Pièces complémentaires issues de l'instruction

Projet d'unité d'alimentation éolienne de la station de recharge ultra-rapide pour véhicules électriques de Plounévez-Moëdec

RAPPORT DE L'INSPECTION DES INSTALLATIONS CLASSÉES

Objet : Projet de parc éolien de YAWAY sur la commune de Plounévez-Moëdec

Figure 7 : Raccordement envisagé entre le poste de livraison et la station de recharge et enjeux ZH et cours d'eau

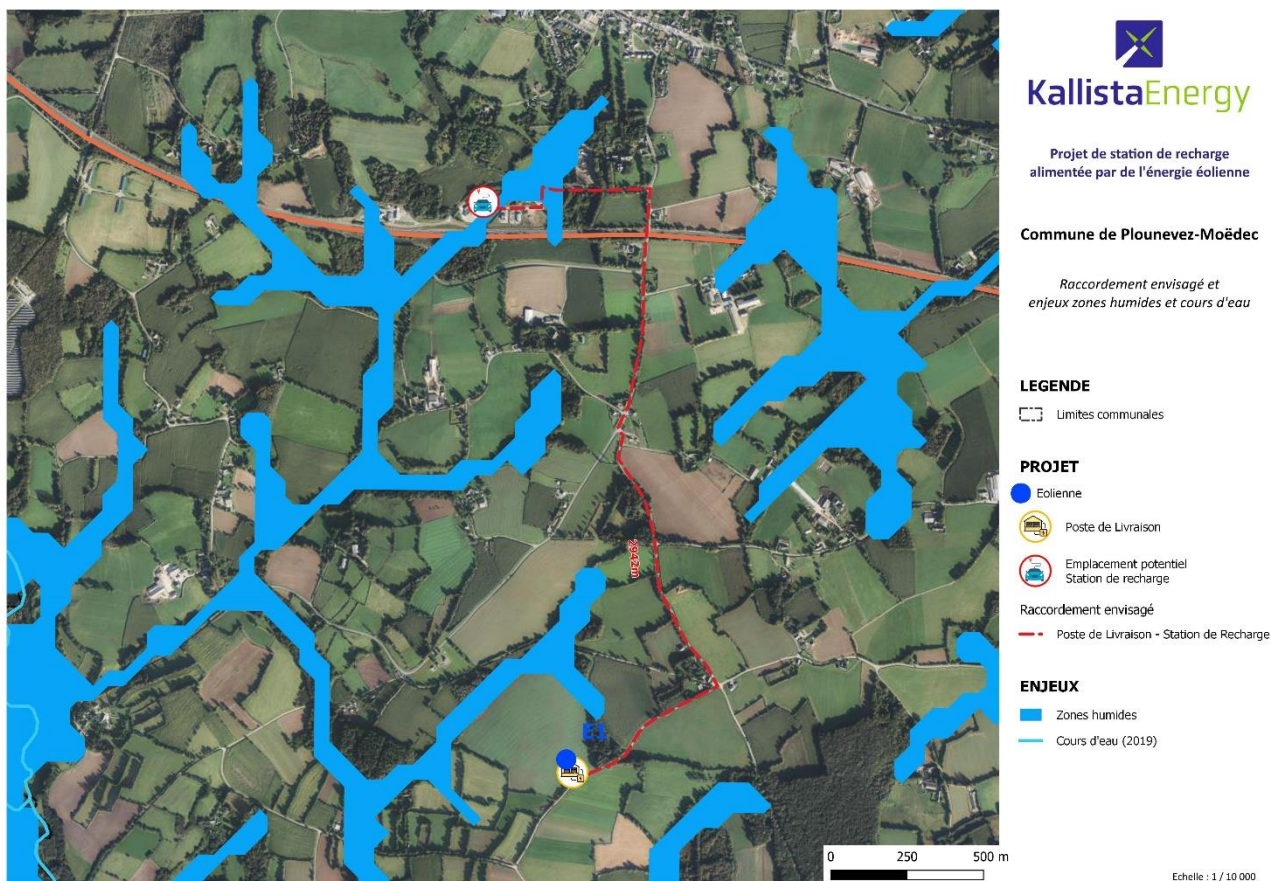
Le dossier devra être complété afin que les modalités de réalisation des travaux de traversées des cours d'eau et des zones humides, et les mesures de réduction, soient présentées.

La carte suivante montre que le tracé envisagé entre le poste de livraison et la station de recharge se trouve en grande majorité en dehors de zones humides et ne traverse pas de cours d'eau.

La seule zone humide qui pourrait être traversée se trouve au niveau de la sortie concernée par l'implantation de la station de recharge. Cette zone humide englobe des routes et des parcelles déjà artificialisées qui seront ciblés en priorité si le passage au sein de la zone humide est inévitable.
